改善箇所説明図 (1)

改善箇所説明図 (2)

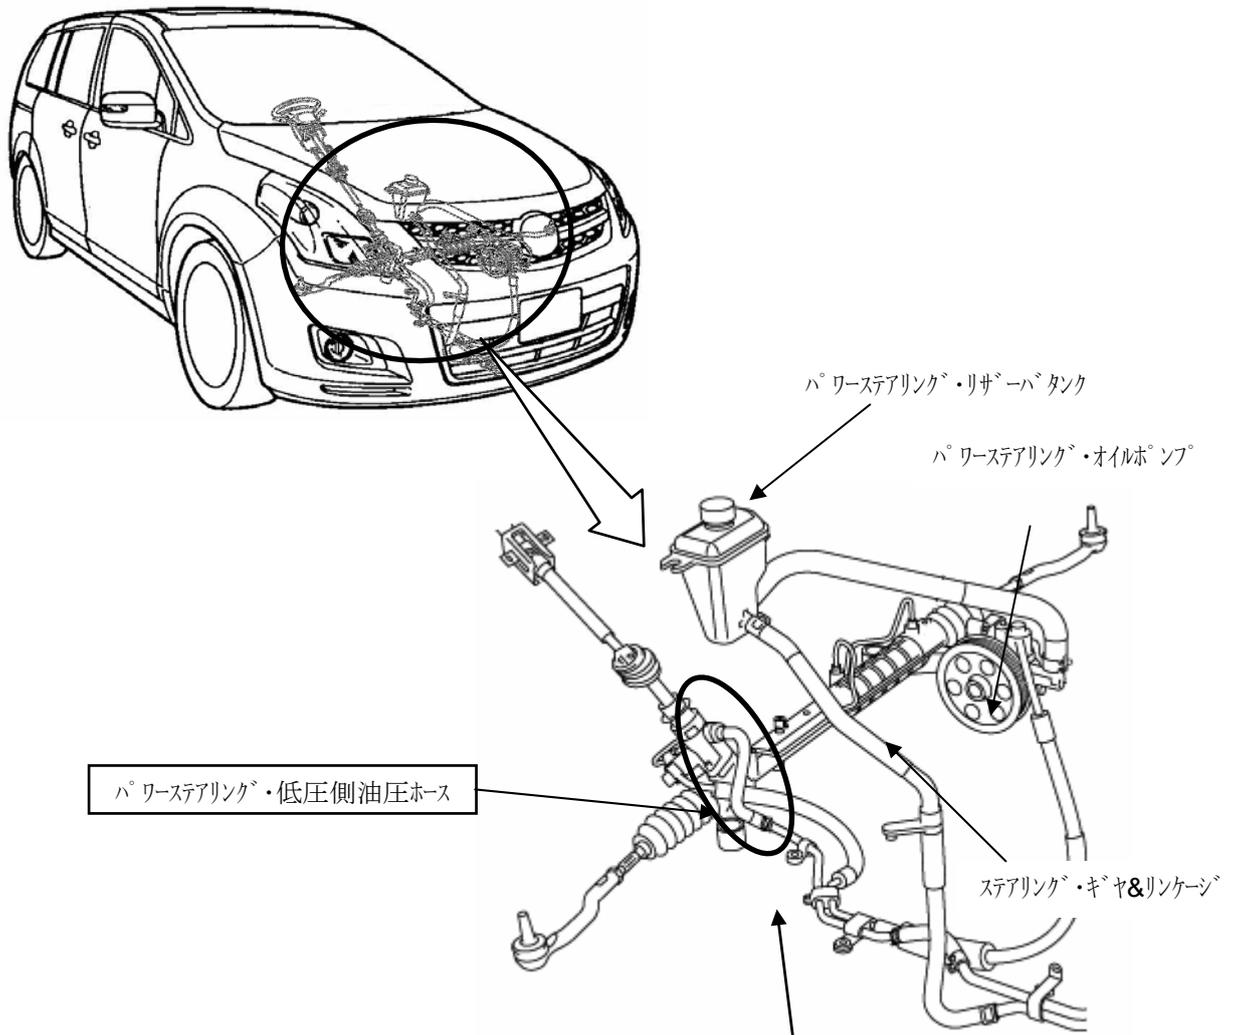
基準不適合発生箇所

油圧式パワーステアリングの低圧側油圧ホースの製造工程が不適切なため、ホースが変形しているものがある。そのため、ハンドル操作による油圧変動により、亀裂が生じて作動油が漏れ、最悪の場合、排気管に付着し火災に至るおそれがある。

改善の内容

全車両、パワーステアリングの低圧側油圧ホースを対策品と交換する。

識別：エンジンルーム内のフューズボックス・カバー裏に黄色ペイントを塗布する。

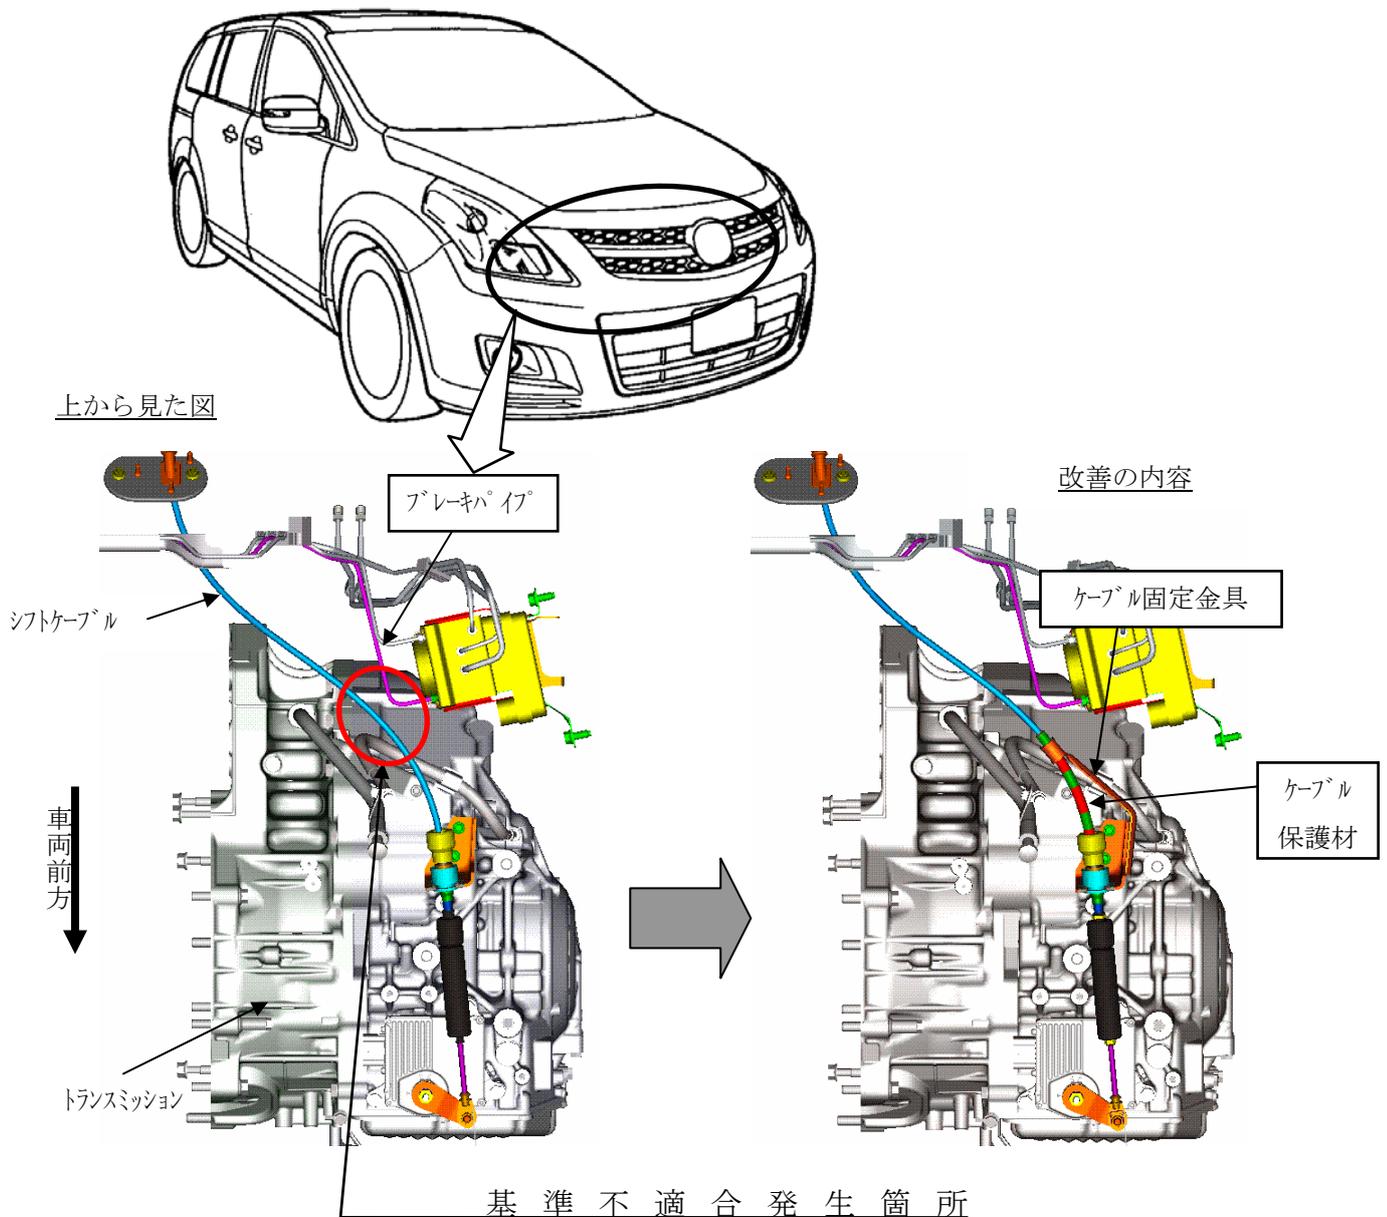
自動変速機のシフトケーブルの取り回しが不適切なため、走行中の振動等により、ブレーキパイプと干渉するものがある。そのため、そのまま使用を続けると、ブレーキパイプの防錆塗装が剥がれて錆が発生し、最悪の場合、錆が進行した箇所からブレーキ液が漏れ、制動力が低下するおそれがある。

改善の内容

全車両、ブレーキパイプを点検し、防錆塗装が剥れているものは、ブレーキパイプを新品と交換する。また、シフトケーブルに保護材を取り付け、ケーブル固定金具を対策品と交換する。

識別：エンジンルーム内のフューズボックス・カバー裏に黄色ペイントを塗布する。
